# I/61 Kladno, most ev. č. 61-001 – PŘEPRACOVÁNÍ PDPS

Objednatel:	ŘSD ČR	Obec:	Kladno	Kraj:	Středočeský
Akce:	I/61 Kladno, most ev. č. 61-001 – PŘEPRACOVÁNÍ PD DOKUMENTACE K PDPS STANOVISKA DOSS, SPRÁVCŮ INFRASTRUKTURY A OSTATNÍCH			Datum	Stupeň
				10/2018	VD-ZDS
				Souprava	Č. přílohy
					3

**Tabulka vyjádření DOSS, správců infrastruktury a ostatních k PD**

**Věc: „I/61 Kladno, most 61 – 001, PD“ přes Dřetovický potok, horkovod a ÚK, okr. Kladno – oprava Mostu (přestavba) vyjádření správce mostu k předložené DSP, (PDPS) – pro stavební povolení**

**Věc: I/61 Kladno, most ev. č. 61-001 – PD**  
**Detail zaústění**

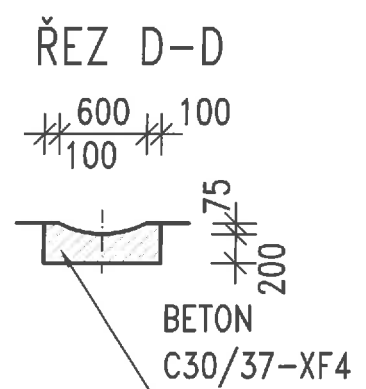
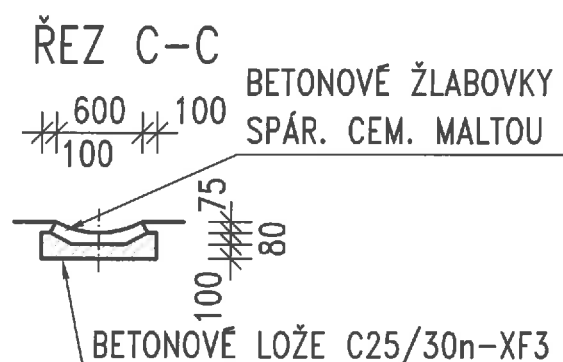
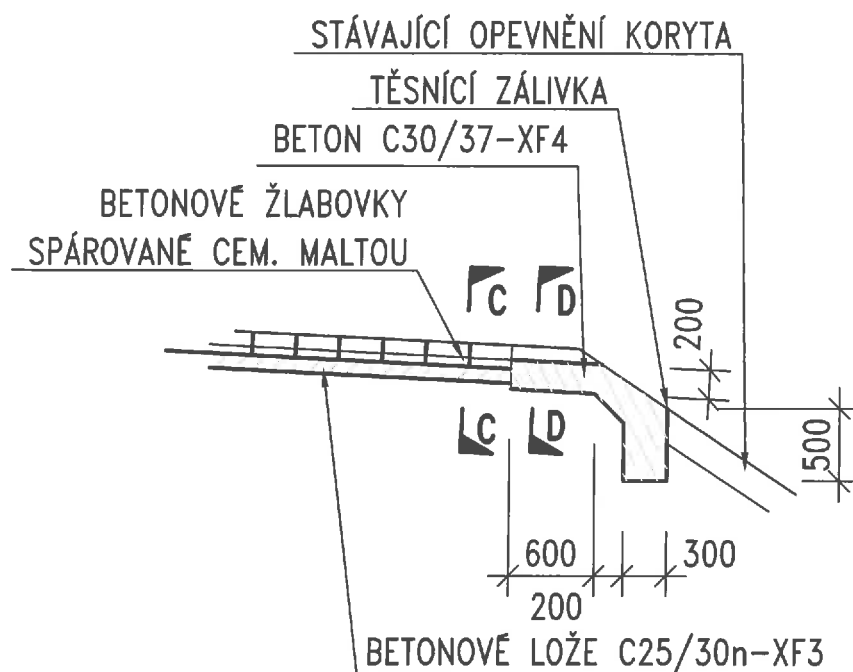
6) Před vydáním stavebního povolení nám bude předložen k vyjádření výkres vyústění skluzu do toku (detail – půdorys, řez).

Dle požadavku ve Vašem vyjádření 910/2017-242/Ma za dne 5. 1. 2017 Vám zasílám k vyjádření detail zaústění skluzu do toku. Stavební činnost u koryta je omezena záborem, kde majitelem pozemku v korytě nám nedovoluje vstup na tento pozemek. Dokumentace není realizační, půdorys a podélný řez odpovídá stupni dokumentace PDPS.
